| Nye Rikshospitalet | |  |
| Medvirkningsmøte 2 for midlertidig forplass II | | |
| Dato/tid: 18.10.2023 08:30 | Lokasjon: Forskningsparken | |

Midlertidig forplass II

Foreløpig skisse

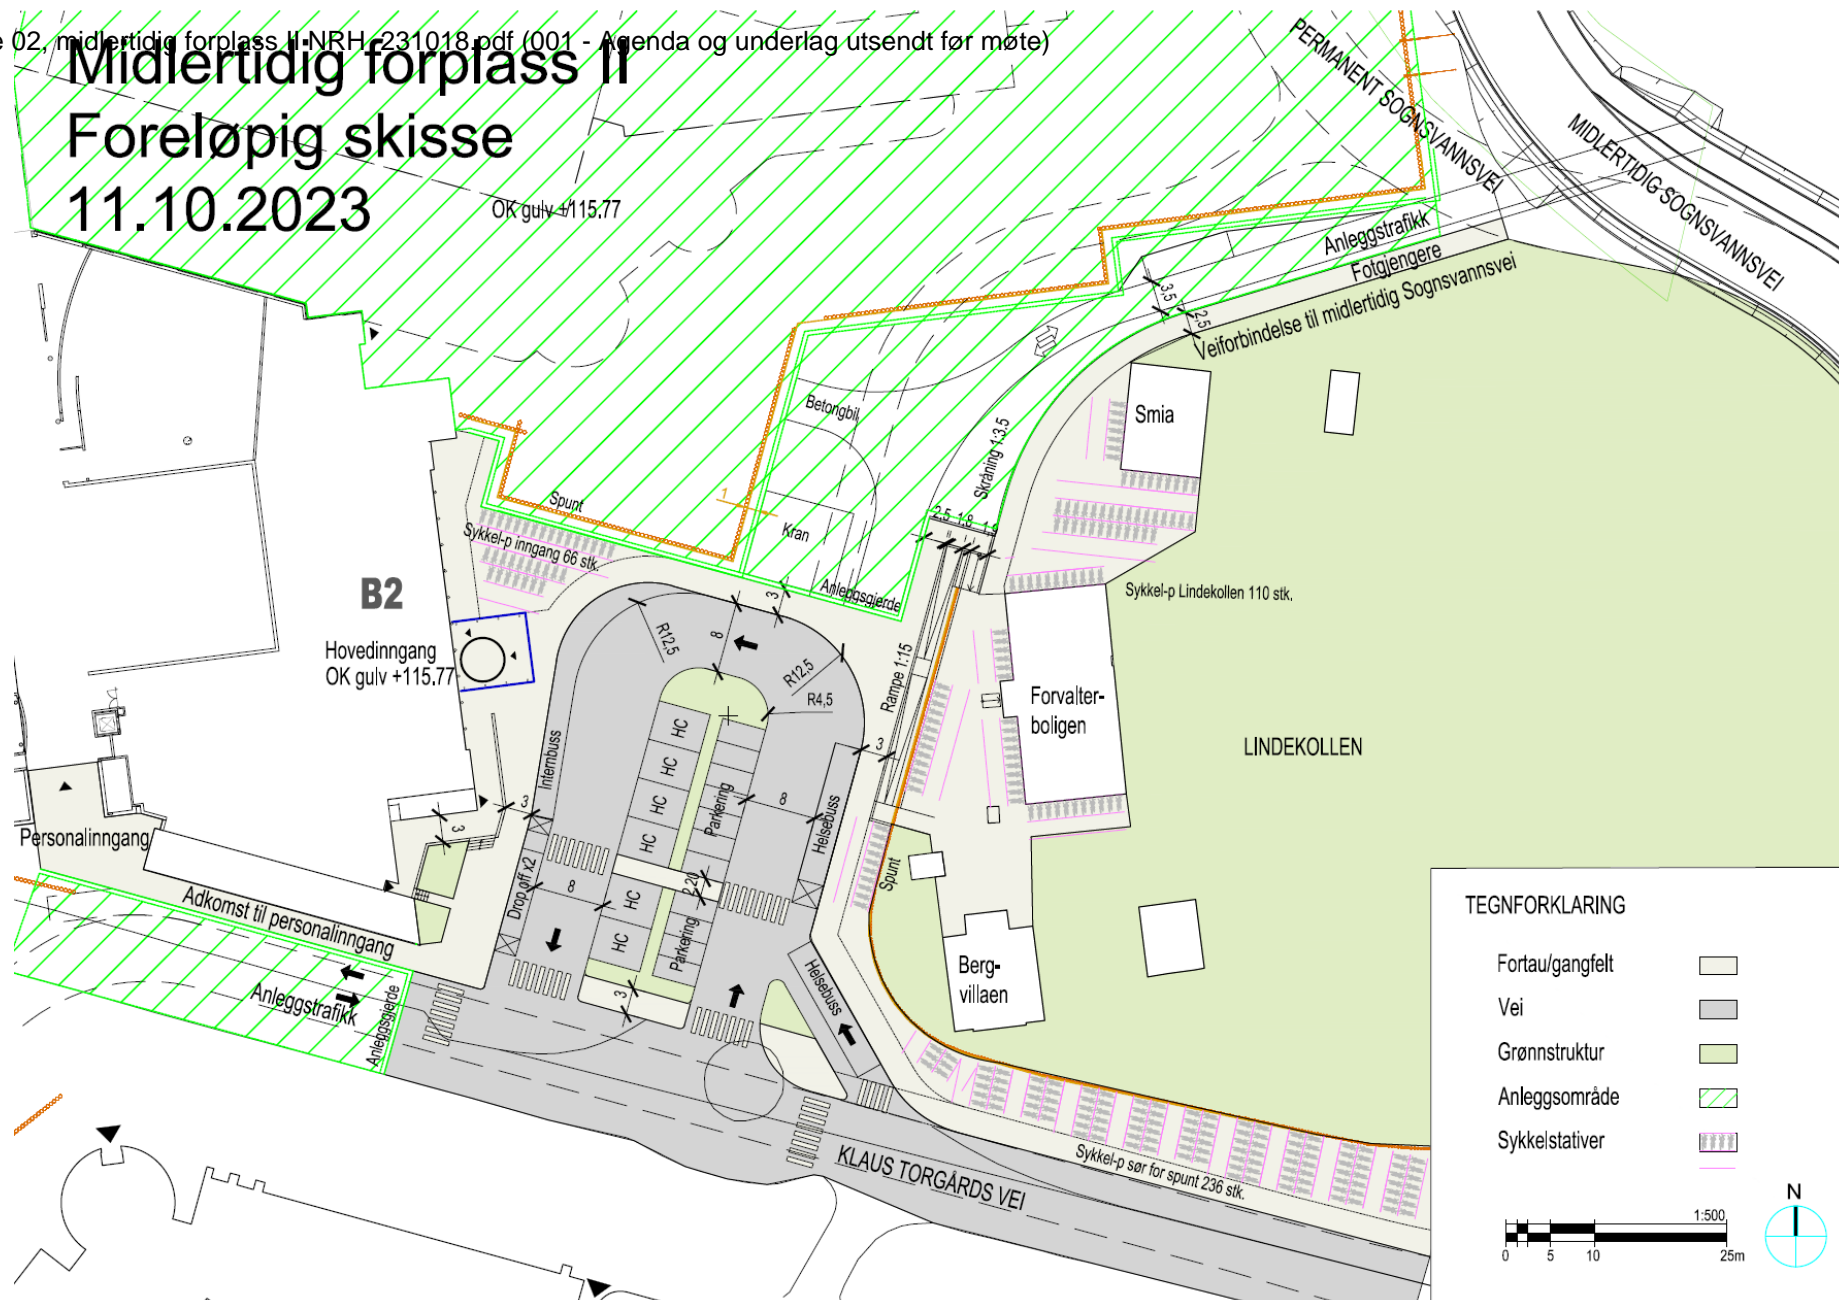
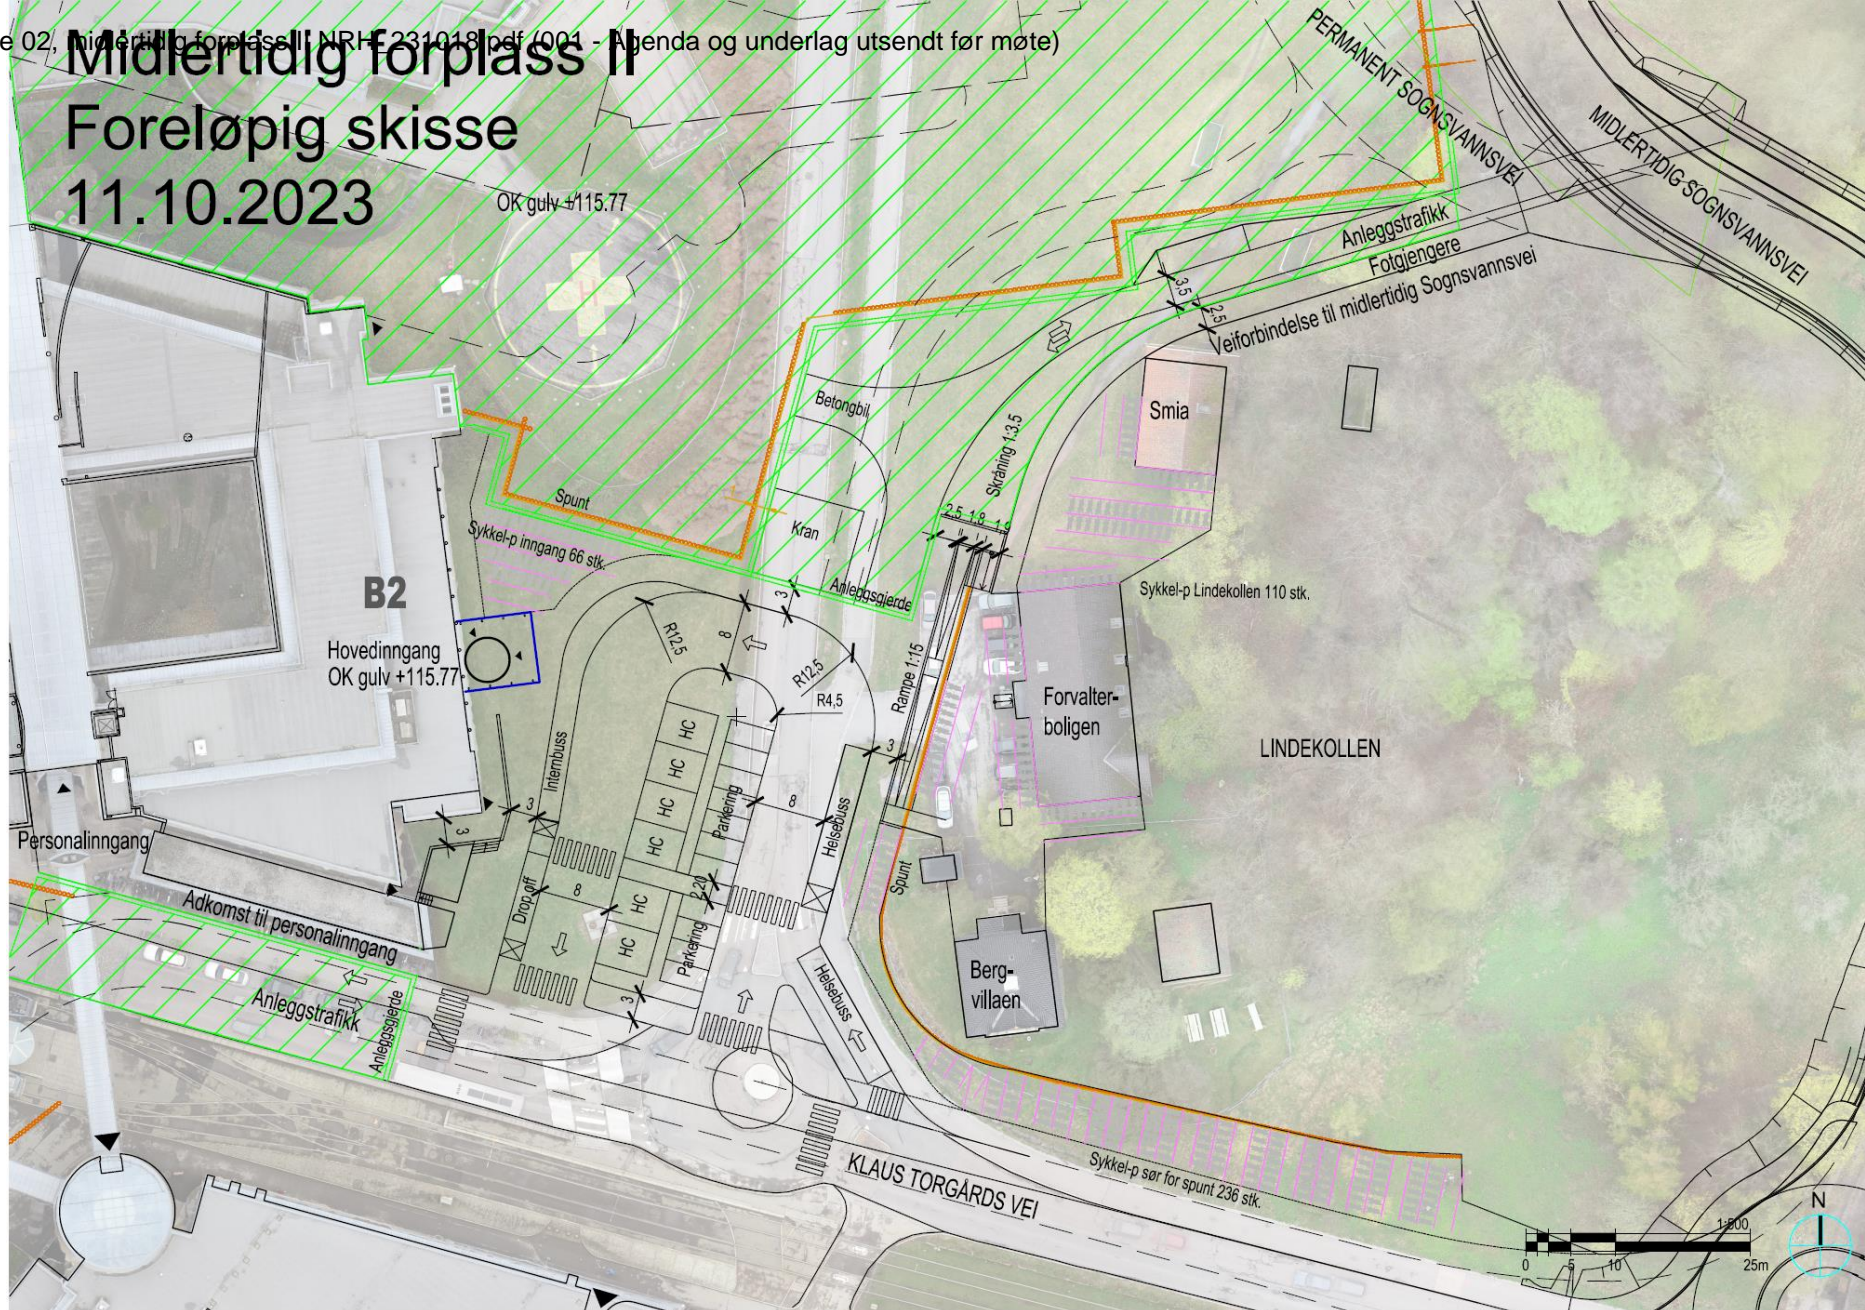
| <p>004</p> <p><input type="checkbox"/></p> | <p>Døfting og innspill fra medvirkningsgruppen</p> <p>Gruppen mener at løsningen må ivareta at det er mulighet for å få plass til to helsebusser ved hovedinngangen. Internbussen kan flyttes lenger unna inngangen og helsebusser må prioriteres så tett på inngangen som mulig. Det skal også vurderes om det kan gi bedre handlingsrom for å få dette på plass, om inngangen flyttes innenfor fasadelivet og ikke ligger utenfor slik det er presentert i dag. Dette må avklares med Rokade C1. Det er ønsket at inngangen blir ivaretatt slik at man kan ivareta hovedstrømmen av personer som skal inn og ut sikrer løsning med orientering mot syd, Ikke mot øst slik det nå ligger som del av løsningen.</p> <p>Sykkelparkering bør vekk fra hovedinngang og forplass, her må biler og fotgjengere prioriteres, ingen sykler.</p> <p>Brann og røming fra innside bygg og ut må prioriteres og ivaretas.</p> <p>Rampen som blir presentert er ikke ønsket fra gruppen. Det er ønske at man ser om hele rampeløsningen kan vendes slik at den blir bedre i forhold til flyt og tilkomst. Det er viktig å ivareta løsninger som gir størst mulig fleksibilitet på forplassen. Gruppen kunne gjerne ønske løsning uten rampeløsning. Det er ikke muig å bygge av hensyn til krav som må ivareta universell utforming og gangveier som skal gå mellom byggeplass og forvalterbolig- og forplass. Alle gangveier og sykkelparkeringsplasser skal ivaretas med belysning som sikrer trygge veier og perkeringsplasser også når det er mørkt utomhus.</p> <p>Gruppen gir innspill om at fotgjengerfelt kan flyttes, det bør helst være to fogjengerfelt, men minst en.</p> <p>Sykkelparkeringen baseres på gjenbruk av løse stativ fra eksisterende sykkelparkeringsområder. Det bør legges tilrette for så mange sykkelparkeringer som mulig i og rundt LIndekollen, innenfor det som reguleringsplanen og området gir av muligheter. I tillegg skal det etableres midlertidig sykkelparkering mellom sognsvannsveien og Gaustad sykehus, det pågår fortsatt arbeid med å få alle plassene etablert.</p> <p>Det forklares hvorfor det ikke er samme mulighet for å parkere helsebusser utenfor inngangen som for oppstilling brannbil. Dette har med krav til at helsebuss må kunne kjøre inntil kanten der passasjerer skal kunne komme ut av bussen uten at denne står å stenger for annen trafikk, samt at brannmanskop har andre føringer for hvordan de går ut av sine biler, sammelignet med passasjerer i buss.</p> <p>Det er OUS som avklarer hvilke parkeringsplasser som skal brukes av hvem.</p> <p>Det skal være ulike tilkomster for gående i ulike perioder fra Ringveien opp til hovedinngangen.</p> <p>Flyt av varer og tjenester er utfordrende å se som helhet i perioden som denne hovedinngangen vil fungere, det pågår flere aktiviteter som vil påvirke vareforsyningen i perioden fra 2025 og frem til ny hovedinngang er etablert i år 2031. Dette jobber OUS mye med å finne gode løsninger for, sammen med alle som har byggprosjekter i sykehusområde.</p> |

De prosjekterende tar innspillene med videre for bearbeiding og vil i neste medvirkningsmøte presentere justerte løsninger. Neste møte er planlagt som det avsluttende møte for denne medvirkningsgruppen.
